改善箇所説明図

【不具合の内容】

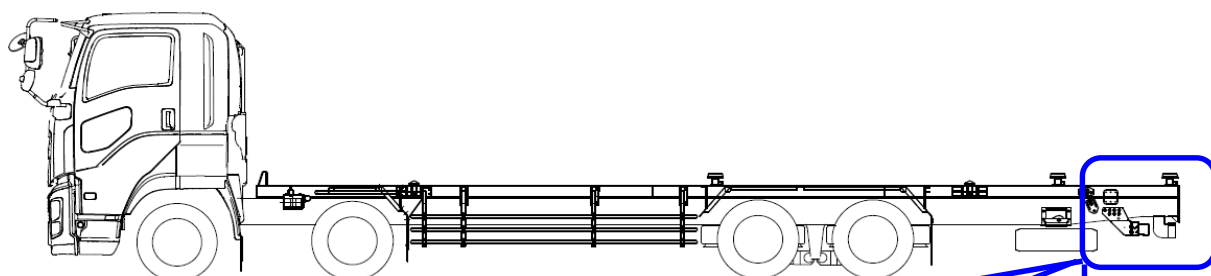
タイプA 鋼製バンパー + バンパースペーサ	タイプB アルミ製バンパー	タイプC 鋼製バンパー
改善前	 スペーサ:75 304	 スペーサなし 312	 スペーサなし 309
改善内容	バンパースペーサ変更 75mm→90mm	ステー50mm前方へ移設 + バンパースペーサ65mm	ステー50mm前方へ移設 + バンパースペーサ65mm
改善後	 スペーサ:90 289	 スペーサ:65 297	 スペーサ:65 294

スワップボディコンテナキャリアにおいて、突入防止装置の設計が不適切なため、車体後面から取り付けることができる自動車の後端に近い位置となるよう当該突入防止装置が取り付けられておらず、保安基準に適合しない。

全車両、バンパースペーサを変更、または、バンパーステーの移設およびバンパースペーサを追加し、突入防止装置の取付位置を適切な位置に修正する。

タイプA バンパースペーサの変更

タイプB ステーの移設+バンパースペーサの追加(アルミバンパー用)

タイプC ステーの移設+バンパースペーサの追加(鋼製バンパー用)
